**CEI
IEC
56**

**AMENDEMENT 2
AMENDMENT 2**

1995-03

**High-voltage alternating-current
circuit-breakers**

Figure JJ1 – Représentation d'un court-circuit triphasé
Three-phase short-circuit representation

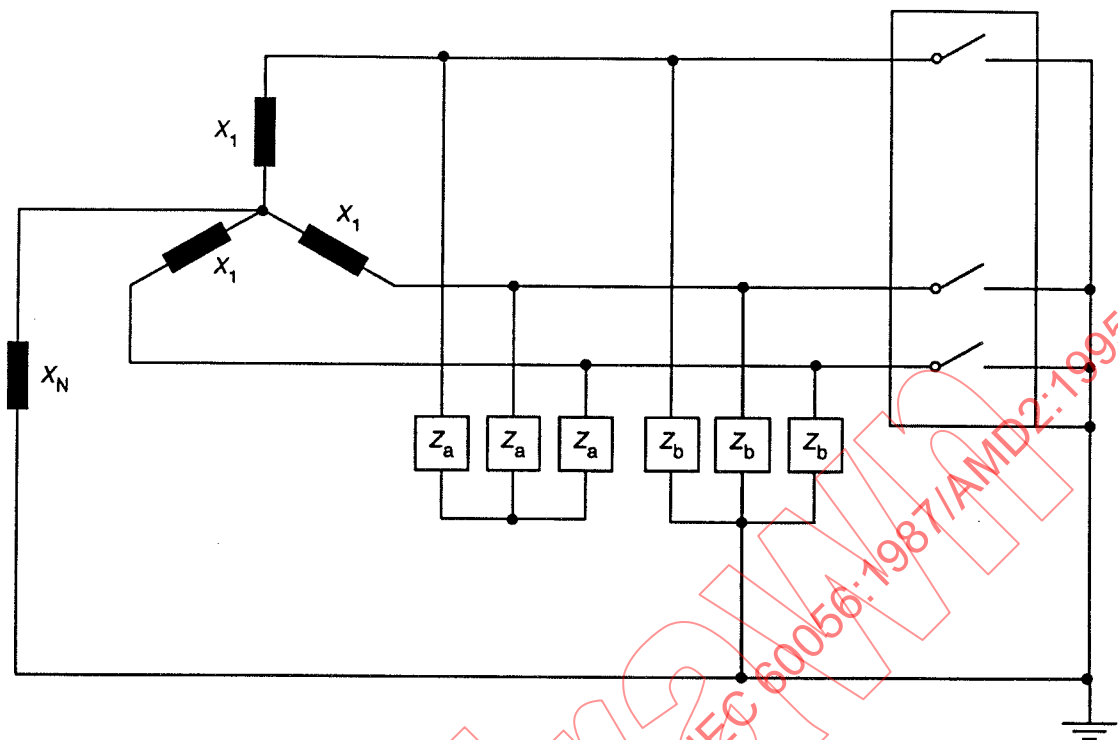
$X_N = \infty$ pour facteur de premier pôle
à couper = 1,5

$X_N = 0,75 X_1$ pour facteur de premier pôle
à couper = 1,3

pour $Z_0 / Z_1 = 2$:

$Z_a = Z_b = 2Z_1$

$X_N = \infty$ for first-pole-to-clear factor
of 1,5

$X_N = 0,75 X_1$ for first-pole-to-clear factor
of 1,3

for $Z_0 / Z_1 = 2$:

$Z_a = Z_b = 2Z_1$
